Rižanski vodovod Koper

PRILOGA 8B
PROJEKTNI POGOJI
PRISTOJNEGA MNENJEDAJALCA

PODATKI O GRADNJI	
naziv gradnje	Kamionsko parkirišče pri Terminalu instalacija Sermin
kratak opis gradnje	Predvidena je gradnja kamionskega terminala ter ureditev gospodarske javne infrastrukture na območju.

PODATKI O DOKUMENTACIJI	
vrsta dokumentacije	Projektna dokumentacija za pridobitev projektnih in drugih pogojev (DPP)
številka projekta	8416
datum izdelave	september 2024
projektant (naziv družbe)	Ljubljanski urbanistični zavod d.d., Verovškova ulica 64, 1000 Ljubljana

Situacija javnega vodovodnega omrežja

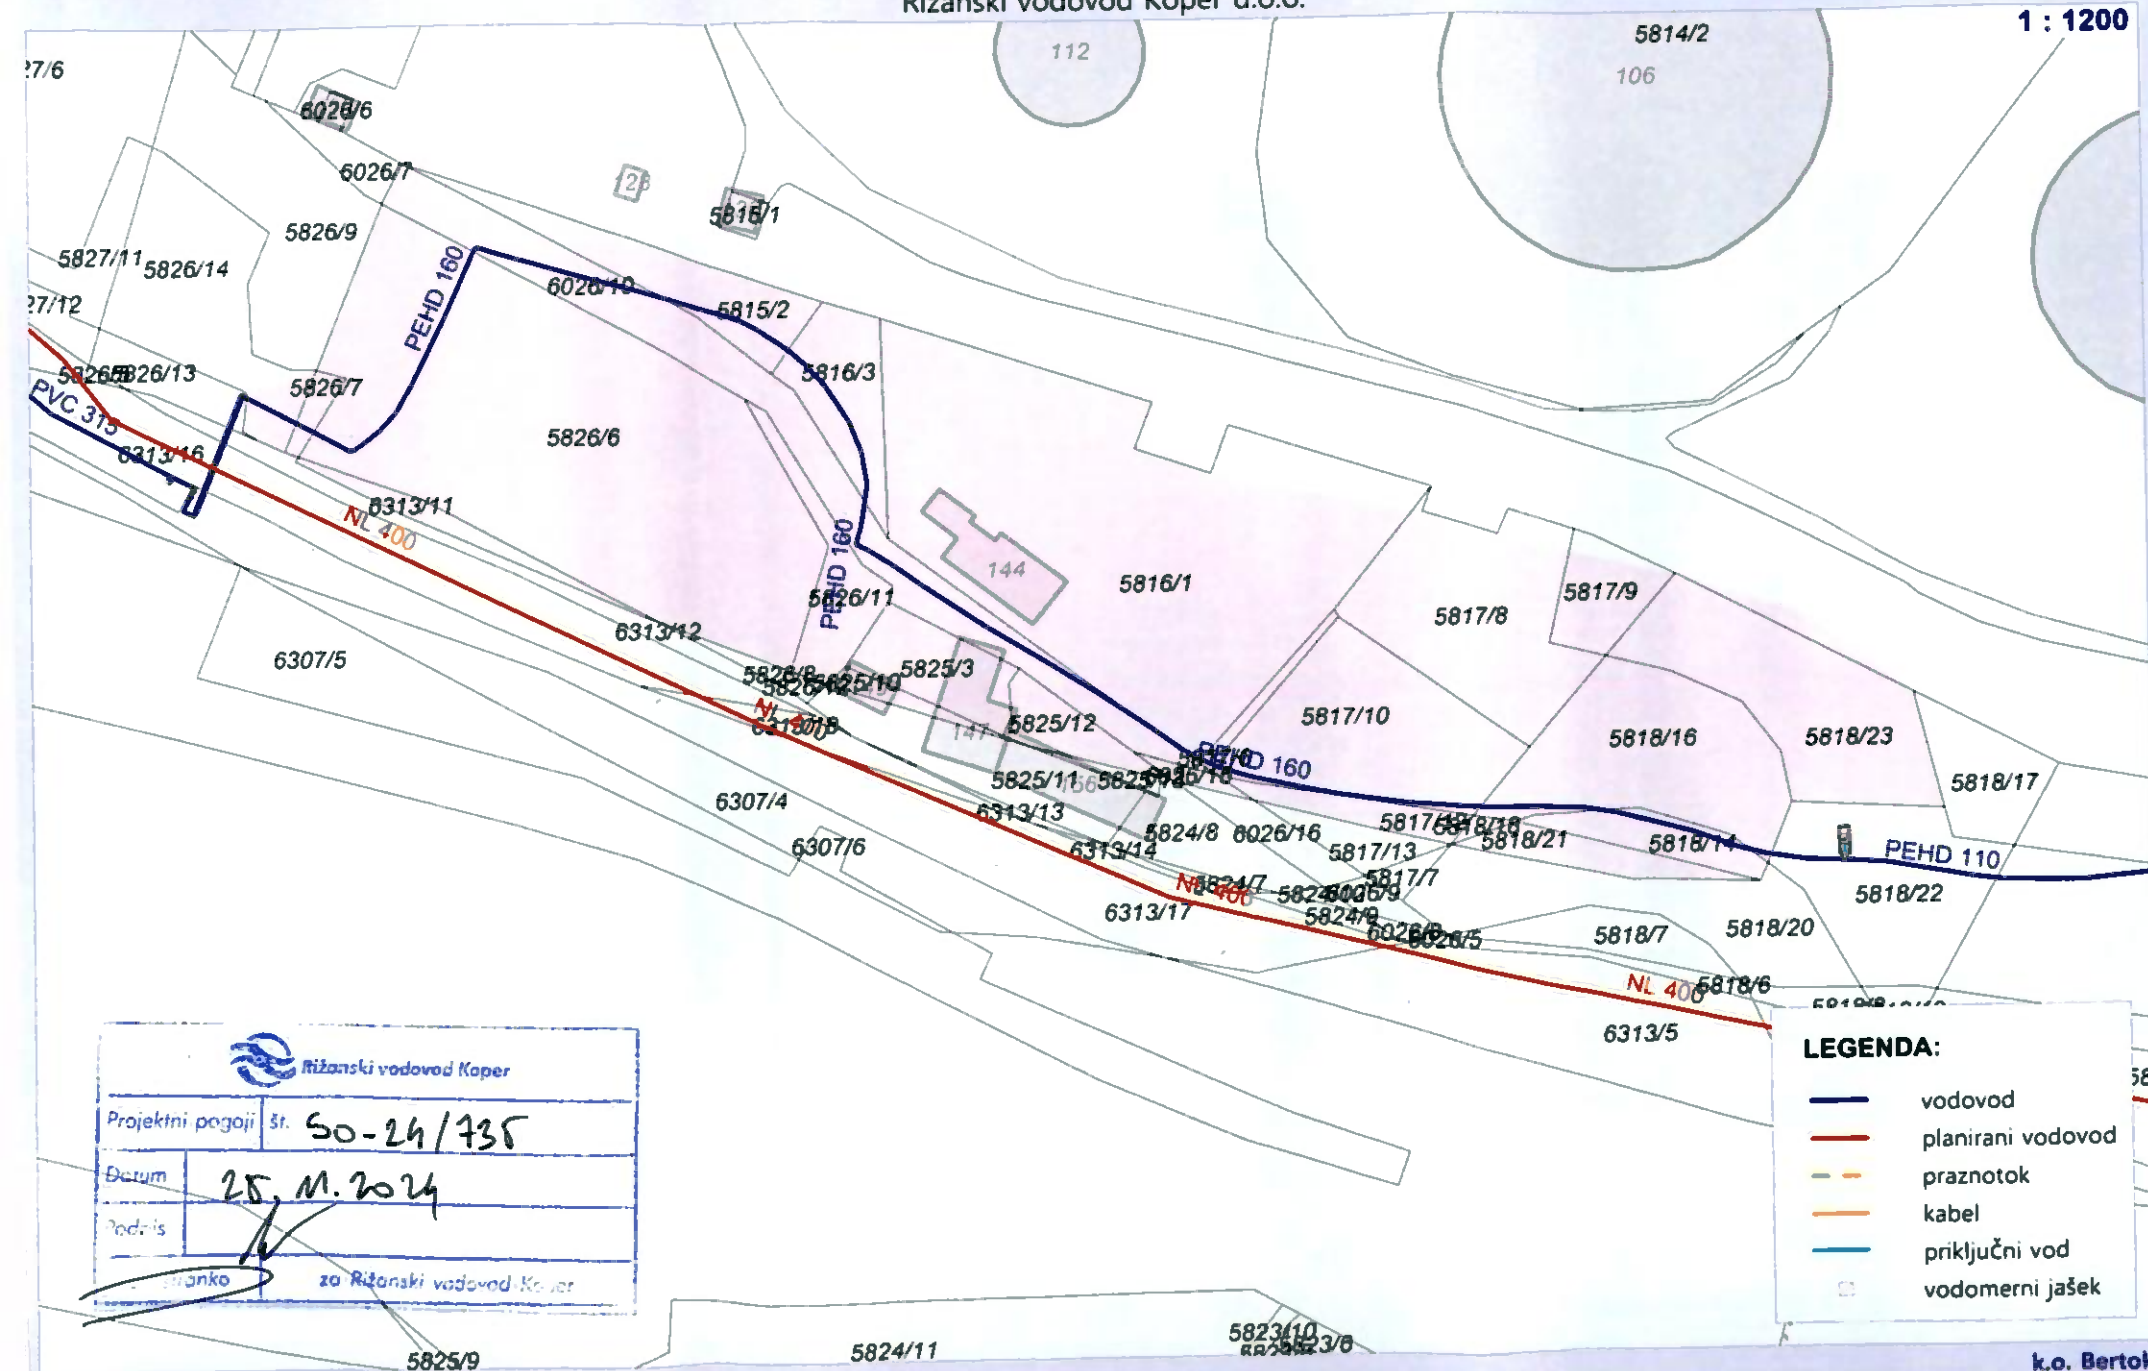
1. Projektna dokumentacija v zvezi s posegi, priključevanjem oz. projektiranjem javnega vodovodnega omrežja, mora biti skladna z določili Tehničnega pravilnika RVK.
2. Za izdajo mnenja je potrebno na RVK dostaviti projektno dokumentacijo tudi v PDF obliki.
3. Digitalne podatke o obstoječem javnem vodovodnem omrežju, tudi globine vodovodnih naprav, lahko pridobite na RVK preko e-pošte vodovod@rvk.si.
 - Podatki o javnem vodovodnem omrežju so pridobljeni tudi z digitalizacijo, zato so nekatere trase le orientacijske. Dejansko lego in potek je potrebno določiti s sondiranjem.

2. V okviru »Navezave Luke Koper na AC omrežje (Srminska vpadnica)« je predvidena prestavitev javnega vodovodnega omrežja, v katerem se obstoječe javne vodovode nadomesti z novim javnim vodovodom NL DN 400 mm, kar je bilo obdelano v projektu št. PNG-418/07-21, maj 2007, december 2021, marec 2023, avgust 2023, za kar je bilo izdano tudi gradbeno dovoljenje št. 35105-58/2023-2560-10 z dne 20.12.2023.

3. Gradnja kamionskega parkirišča bo možna šele po prestavitvi javnega vodovodnega omrežja.
4. Projektna dokumentacija predvidene GJI mora biti usklajena z obstoječo in predvideno vodovodno infrastrukturo. Projektant si mora pridobiti in upoštevati vse razpoložljive podatke o vodovodnem omrežju in prikazati vso GJI na območju.
